WZP.271.1.71.2024.JM

dot. postępowania o udzielenie zamówienia prowadzonego w trybie podstawowym, na podstawie art. 275 pkt. 2 ustawy Ustawy Prawo zamówień publicznych z dnia 11 września 2019 r. (tj. Dz. U. z 2023 r., poz. 1605 ze zm.) pod nazwą: **Zakup i montaż zasilacza awaryjnego (UPS)** Zamawiający Gmina-Miasto Płock na podstawie art. 284 ust. 1 pkt 6 Pzp przekazuje odpowiedzi na zapytania nr 1 i 2, które wpłynęły w dniu 08.07.2024r., jednocześnie na podstawie art. 286 ust. 1 dokonuje zmian treści swz.

Projekt pn. „Wzmocnienie bezpieczeństwa wymiany informacji i zapewnienia ciągłości działania systemów IT w Gminie - Miasto Płock” współfinansowany środków Unii Europejskiej w ramach programu Fundusze Europejskie na Rozwój Cyfrowy 2021-2027, projektu grantowego „Cyberbezpieczny Samorząd”.

"RGK-1"

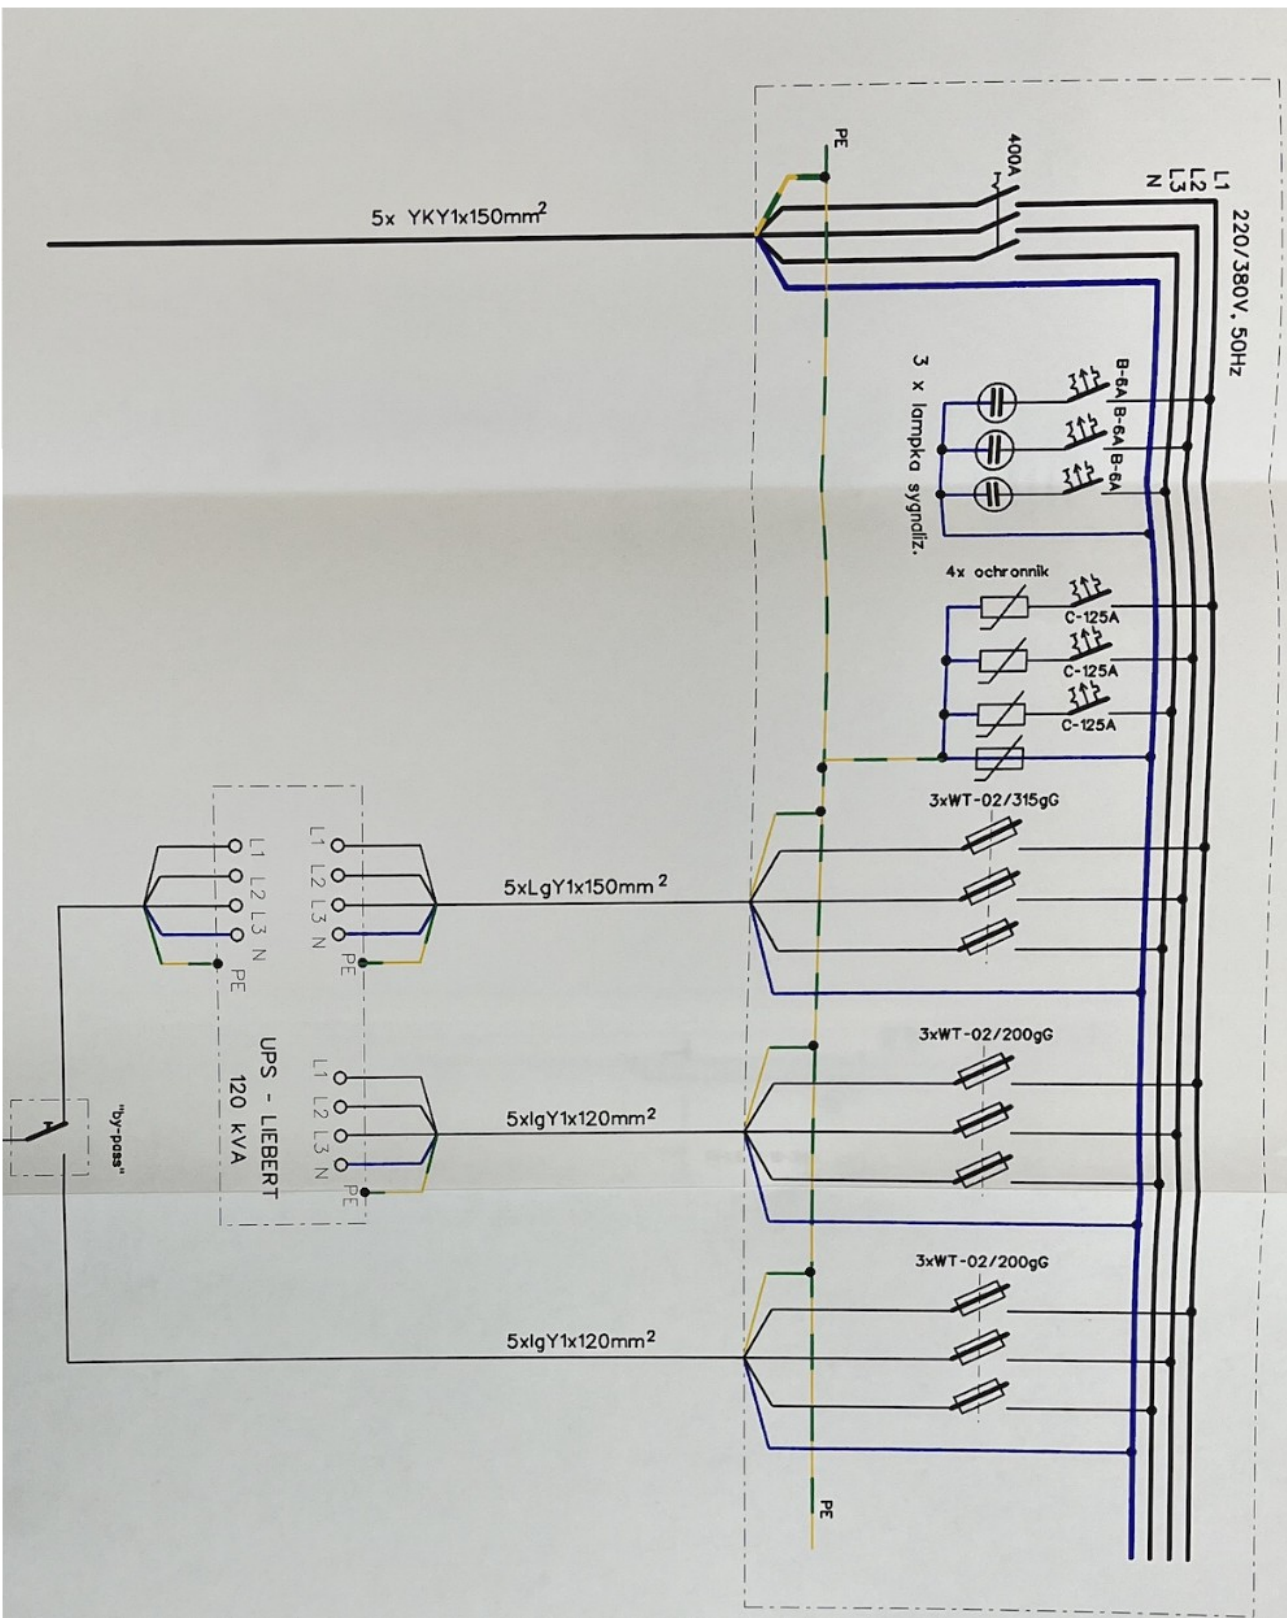
4) prosimy o udostępnienie schematu elektrycznego instalacji obiektu dotyczącego włączenia zasilacza UPS w system zasilania obiektu.

7) prosimy o podanie przekrojów przewodów zasilających i odejściowych z UPS istniejącej instalacji na obiekcie oraz istniejących zabezpieczeń na wejściu i wyjściu UPS.

Zarówno przekroje przewodów jak i zastosowane zabezpieczenia oznaczone są na schematach elektrycznym dołączonym w odpowiedzi do pytania 4. Zamawiający umożliwia potencjalnym Wykonawcą przeprowadzenie wizji lokalnej na miejscu instalacji.
